**Restructuration globale des aménagements du domaine des  
Planards  
Chamonix-Mont-Blanc (74)**

**Réponses aux demandes de compléments de l'Autorité  
environnementale**

**Juin 2023**

**Figure 1 : Plan localisation tapis et terrassement**

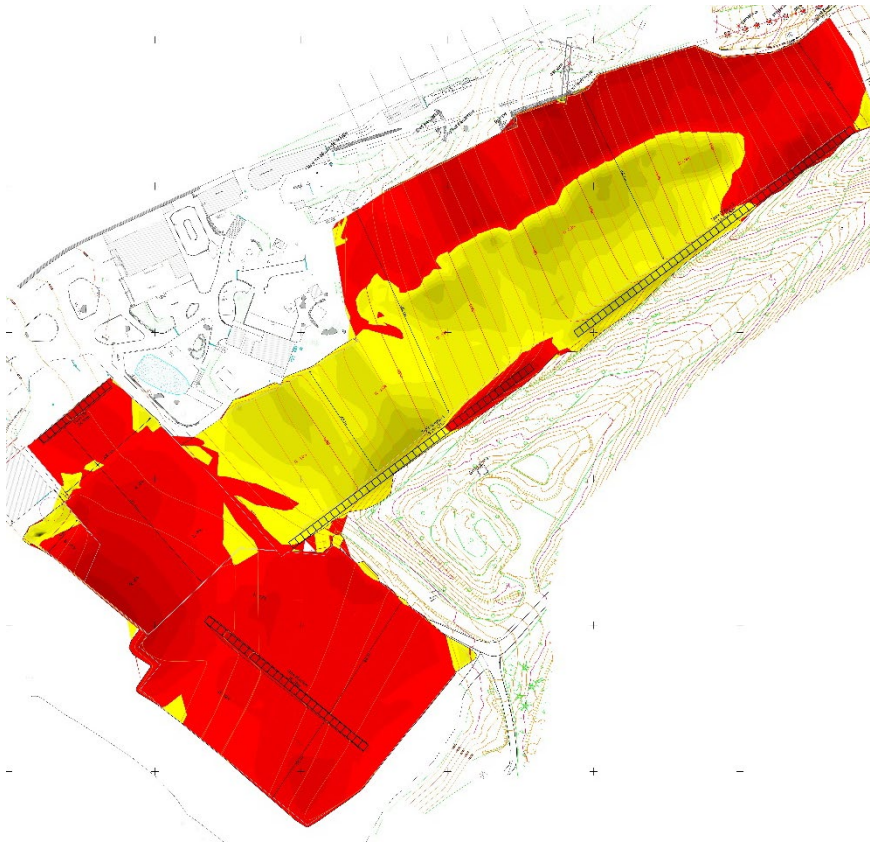
Les terrassements : le dossier indique 26 300 m<sup>3</sup> de volume de terrassements pour le remodelage des pistes. Où sont situés ces terrassements, quelles sont leurs dimensions (sont-ils soumis à permis d'aménager ?) Qu'en est-il de la prise en compte des risques naturels vis-à-vis de ces terrassements et plus généralement sur l'ensemble du projet.

Les terrassements sont essentiellement liés au projet de réaménagement du parking existant, l'espaces ski débutant et les installations des tapis venant remplacés les installations existantes. L'emplacement de ces terrassements est présenté sur le plan suivant.

Après optimisation, adaptation et finalisation des plans de terrassement, ils seront finalement d'un ordre de 28 000 m<sup>2</sup> et 13 000 m<sup>3</sup>.

L'ensemble du projet est soumis à DAAP.

Concernant les risques naturels, des études spécifiques seront menées (géotechniques et avalanches) et viendront nourrir le projet. Les préconisations et mesures découlant de ces études seront respectées dans le cadre du projet et des travaux.

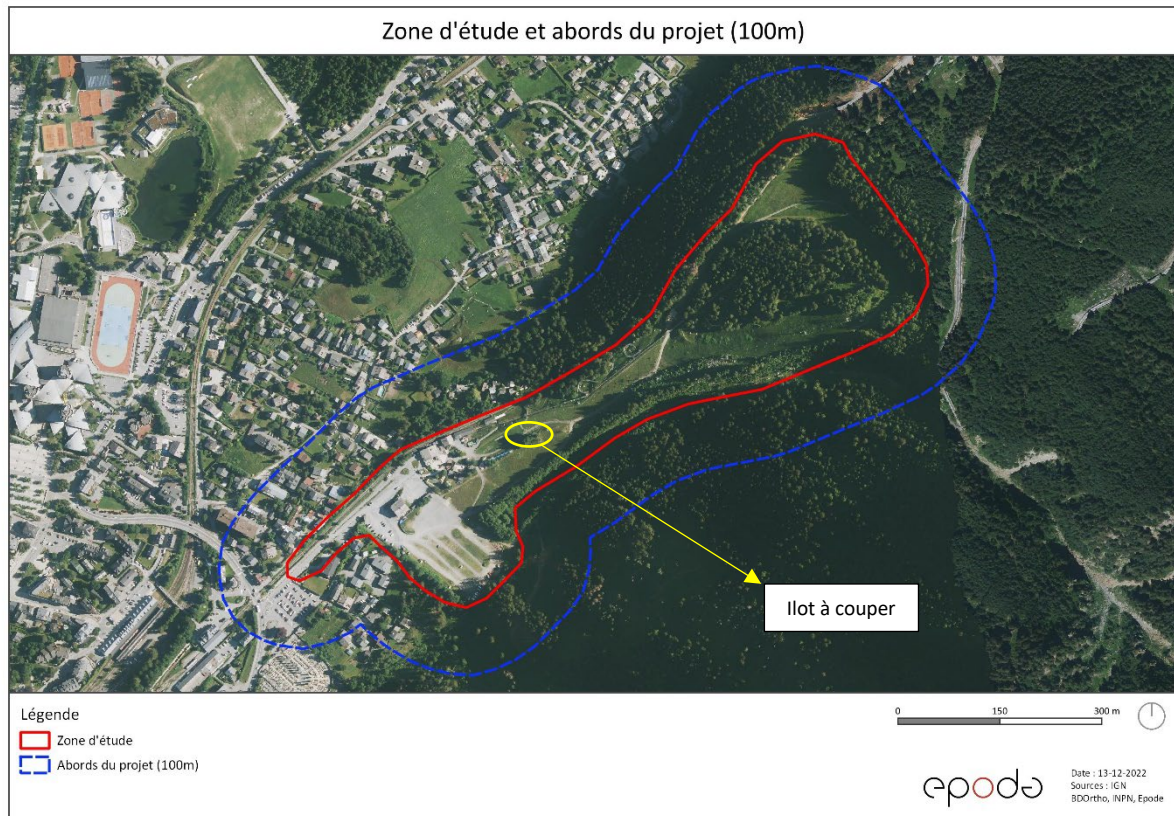
Les cours d'eau traversant le projet. Le dossier indique que le cours d'eau du Grepon" n'aura pas d'impact sur le projet. Qu'en est-il de l'inverse ? comment le projet prend-il en compte la présence de ces cours d'eau (possible perturbation des écoulements, pollutions...) ?

Les cours d'eau qui apparaissent sur la carte sont des déversoirs de la digue du Grepon et passent en sous-terrain sous le parking actuel.

Ces canalisations ne seront pas impactées et évitées lors des travaux. Aucune perturbation n'est donc à prévoir.

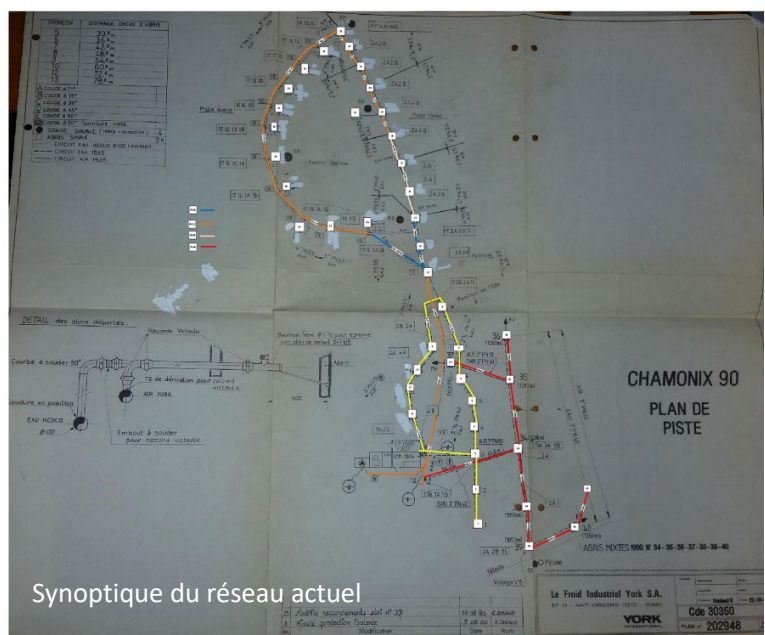
Le remplacement du réseau de neige de culture. Un bilan doit être fait entre l'ancien réseau et le nouveau notamment en termes de consommations énergétiques, de consommation réelle de la ressource en eau (actuelle et envisagée, en tenant compte de la soutenabilité des prélèvements de la ressource en eau à long terme) et des surfaces d'enneigement actuelles et envisagées et du nombre d'enneigeurs.

Les consommations moyennes sont de l'ordre de 26 à 27 000m<sup>3</sup> pour le site des Planards.

Secteur	Nombre d'enneigeurs	Nombre d'heures/ producteur	Qté d'eau	Epaisseur de neige produite
zone Jardin+Blaitière en simultané	4 enneigeurs ventilateurs	132h	4500 m <sup>3</sup>	60cm
zone Grépon+Blouge en simultané	6 nouveaux enneigeurs ventilateurs	117h	7000 m <sup>3</sup>	60cm
zone Secteur haut rouge+bleu en simultané	10 nouveaux enneigeurs perches (en T° chaude)	110h	7300m <sup>3</sup>	60cm
zone Secteur haut rouge+bleu en simultané	12 Secteur haut rouge+bleu en simultané (en T° chaude)	110h	7500m <sup>3</sup>	60cm
Total quantité d'eau			26 300m <sup>3</sup>

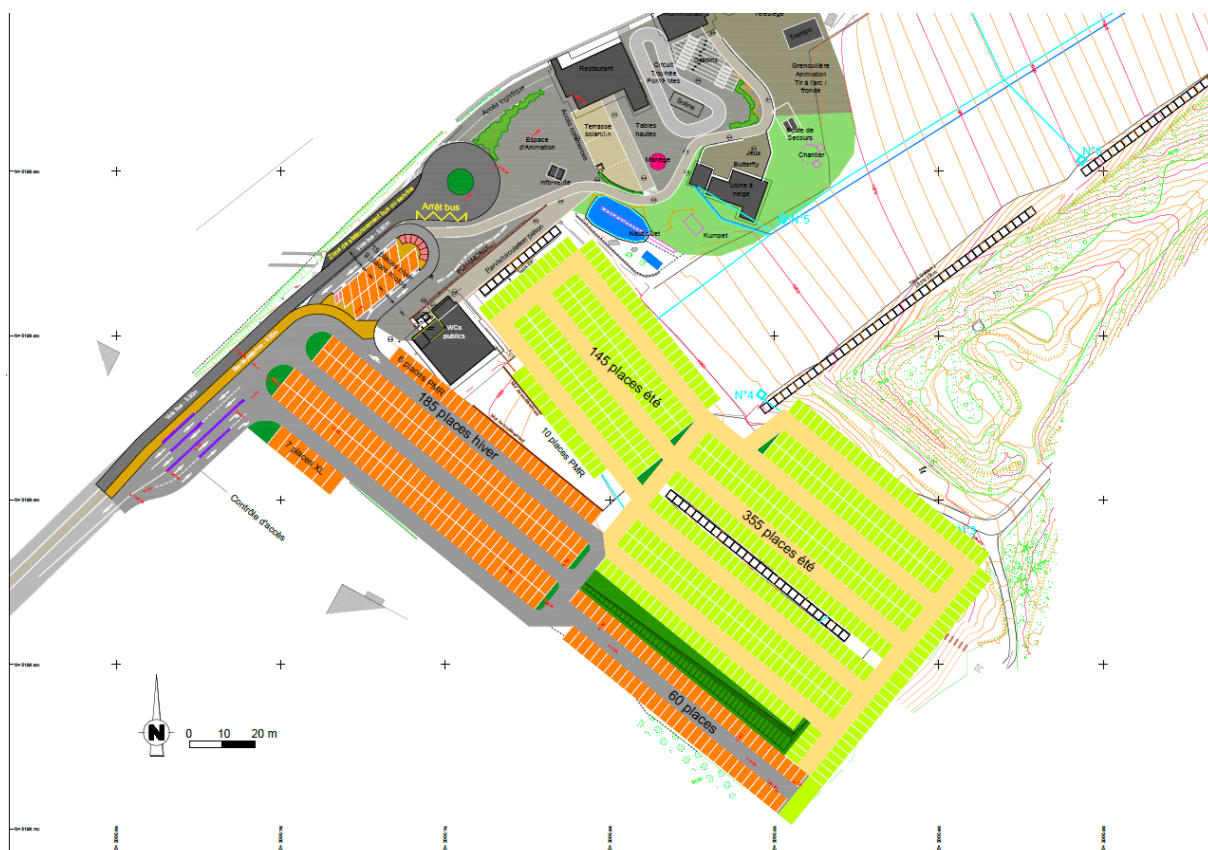
La voirie est dédiée aux bus. Dans le projet, seule la voirie est dédiée au bus ? Où se fait le stationnement des bus ? Si les stationnements sont à l'extérieur de la zone d'emprise du projet, comment se fait le cheminement piéton ? Si les stationnements de bus sont à créer dans un autre secteur, ceux-ci devront faire partie du projet.

La voirie bus et livreurs ne comporte pas de zone de stationnement permanente, uniquement un arrêt et un stationnement temporaire à proximité de la zone de retournement.

Aucun parking bus n'est prévu dans ce projet, uniquement un stationnement temporaire bus.

Une bande piétonne de 3m de large est prévue entre la voirie bus et le parking.
